Additif 63 : Règlement No 64

Amendement 3

La série 01 d'amendements : Date d'entrée en vigueur : 3 février 2008

**PRESCRIPTIONS UNIFORMES RELATIVES A L'HOMOLOGATION DES
VEHICULES MUNIS DE ROUES ET PNEUMATIQUES DE SECOURS A USAGE
TEMPORAIRE**

Paragraphe 5.1.4.1, modifier comme suit (la figure n'est pas modifiée):

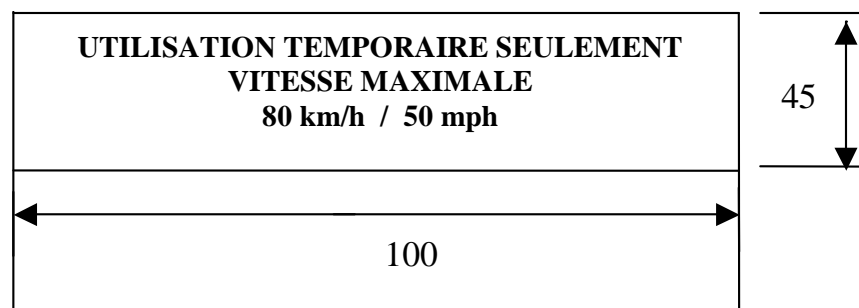
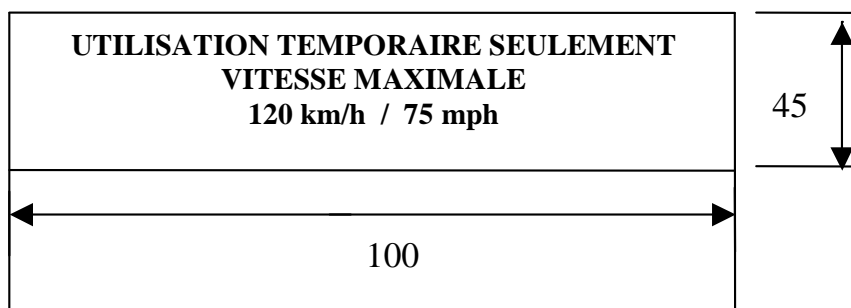
«5.1.4.1 Un symbole indiquant que la vitesse maximale autorisée est de 80 km/h, conforme à la figure ci-dessous, doit être apposé de manière permanente sur la face extérieure de la roue en un endroit bien visible.

Dans le cas des véhicules destinés à être vendus dans des pays utilisant les unités de mesure non métriques, un symbole d'avertissement supplémentaire, identique à celui décrit ci-dessus mais où l'indication de la vitesse "80 km/h" est remplacée par "50 mph", doit être apposé de manière permanente sur la face extérieure de la roue en un endroit bien visible.

À défaut, un symbole d'avertissement indiquant les deux vitesses, comme dans la figure ci-dessous, doit être apposé de manière permanente sur la face extérieure de la roue en un endroit bien visible.

Les majuscules doivent mesurer au moins 5 mm de haut, et les nombres "80" et "50" au moins 20 mm de haut, l'épaisseur du trait de chaque chiffre étant d'au moins 3 mm. En ce qui concerne le texte en minuscules, la hauteur des caractères doit être

d'au moins 5 mm. Le texte entier doit être entouré d'une bordure et figurer sur un fond de couleur contrastée.

Les dispositions du présent paragraphe s'appliquent seulement aux équipements de secours à usage temporaire des types 1, 2 ou 3, respectivement, définis aux paragraphes 2.10.1, 2.10.2 et 2.10.3.».

Modèle A

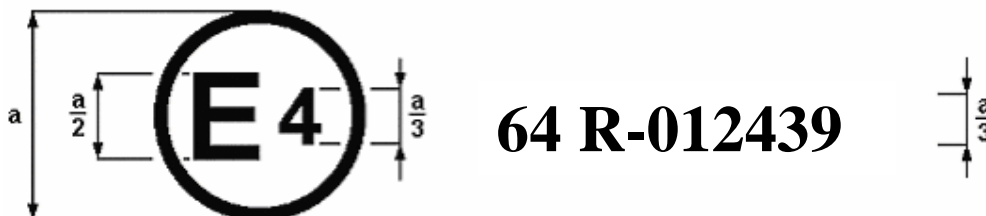
La marque d'homologation ci-dessus, apposée sur un véhicule, indique que le type de ce véhicule a été homologué aux Pays-Bas (E 4), en ce qui concerne l'équipement (ou les équipements) de secours à l'usage temporaire, en application du Règlement No 64 et sous le numéro d'homologation 012439. Ce numéro indique que l'homologation a été accordé conformément aux prescriptions du Règlement No 64 tel qu'il a été modifié par la série 01 d'amendements.

Modèle B

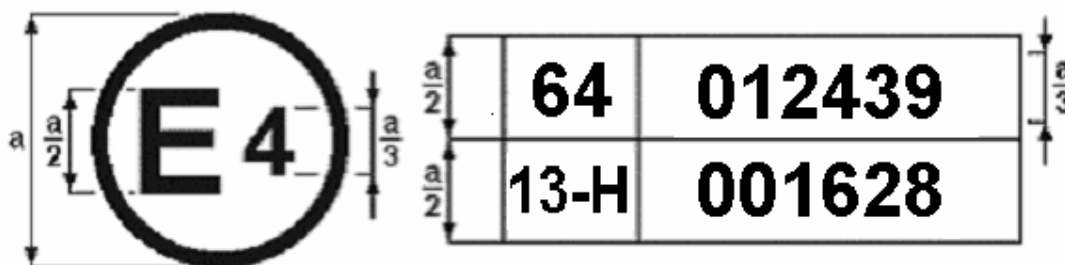
La marque d'homologation ci-dessus, apposée sur un véhicule, indique que le type de ce véhicule a été homologué aux Pays-Bas (E 4), en application des Règlements Nos 64 et 13-H 1/. Les numéros d'homologation indiquent qu'à la date où chaque homologation a été délivrée, le Règlement No 64 comprenait la série 01 d'amendements, alors que le Règlement No 13-H était sous sa forme originelle.
